## Stellungnahme der Stadt Siegen

**Planfeststellungsverfahren für den Neubau der 380-kV-Höchstspannungsfreileitung  
Kruckel — Dauersberg, Bl. 4319, Abschnitt C Attendorn — Landesgrenze RLP, EnLAG - Vorh.  
Nr. 19,  
2. Planänderung**

### „Wirkfaktor: Raumananspruch der Masten und der Leiterseile:

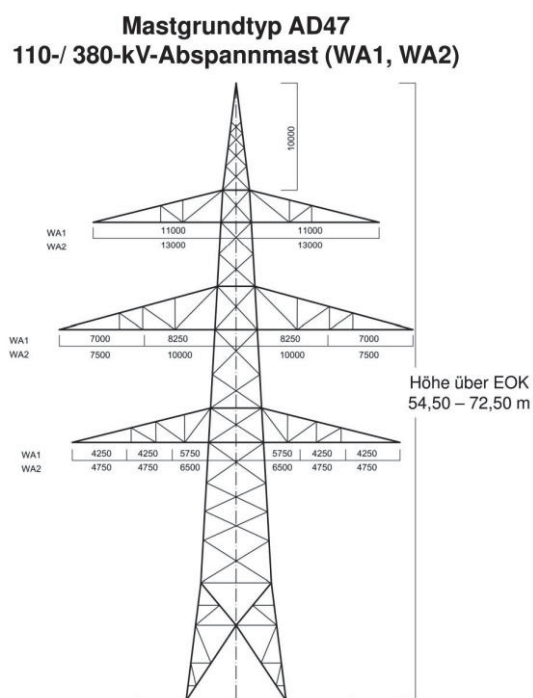
Diese Bewertung kann weder nachvollzogen noch gefolgt werden. Die Bewertung für die „Beeinträchtigung der Wohn- und Wohnumfeldqualität erfolgt durch die Einschätzung des Gutachters durch den veränderten Raumananspruch der Masten und der Leiterseile (visuelle Wirkung)“. Hierzu wird ein Radius von  $\leq 200$  m beiderseits der Leitung aufgrund der dominanten Wirkung der Masten zu Grunde gelegt.

Die folgende Grafik zeigt am Beispiel von Mast-Nr. 379 bei Meiswinkel, in welcher Form die Masten sich gegenüber der Ursprungsplanung verändern:

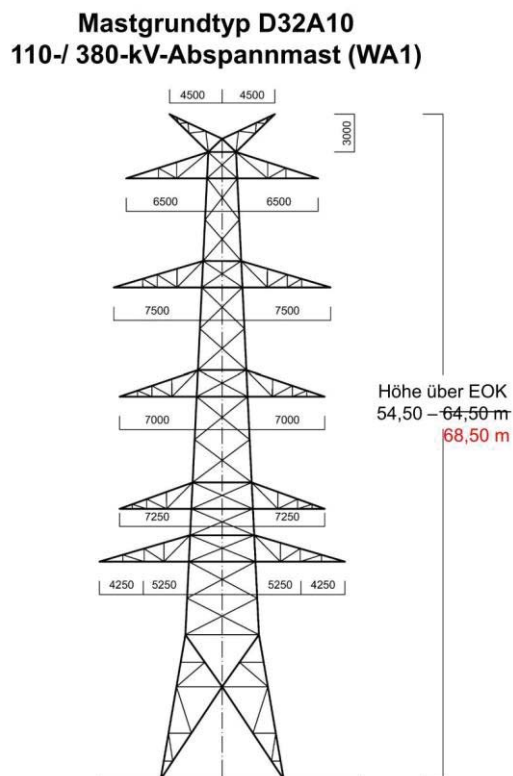
Der Mast-Nr. 379 wird im Gegensatz zur Ursprungsplanung um einen Meter erhöht. Ferner zeigen die Schemazeichnungen deutlich auf, dass speziell das obere Drittel visuell stärker ins Gewicht fällt. Die pauschale Schlussfolgerung des Gutachters, dass es im Mittel durch die 2. Planänderung zu einer Mastreduktion von knapp 0,2 m kommt, ist wenig hilfreich und nicht zielführend.

Die gutachterliche Stellungnahme sollte vielmehr auf kleinräumige Abschnitte in konkret betroffenen Ortschaften abstellen und hier eine reale Beurteilung der Situation vornehmen, zumal die Auswirkungsanalyse vom 01.10.2017 die Empfindlichkeit gegenüber dem veränderten Raumanspruch durch die Masten und durch die Höchstspannungsfreileitung (visuelle Wirkung) im Bereich der Ortschaften für überwiegend mit „hoch“ und nur in Teilen mit „mittel“ bewertet (Anlage B3, Blatt 20, 24, 25, Auslegungsunterlagen 2018). Die Auswirkungen der 2. Planänderungen sollten hier konkret dargestellt und nicht pauschal über eine umweltfachliche Stellungnahme bewertet werden.

Die Stadt Siegen fordert die Planfeststellungsbehörde auf, die gutachterliche Stellungnahme entsprechend der obigen Ausführungen zu aktualisieren, das Schutzgut Mensch mit seinem tatsächlichen Gewicht in die Abwägung einzustellen sowie die Sorgen der Menschen vor Ort ernst zu nehmen.
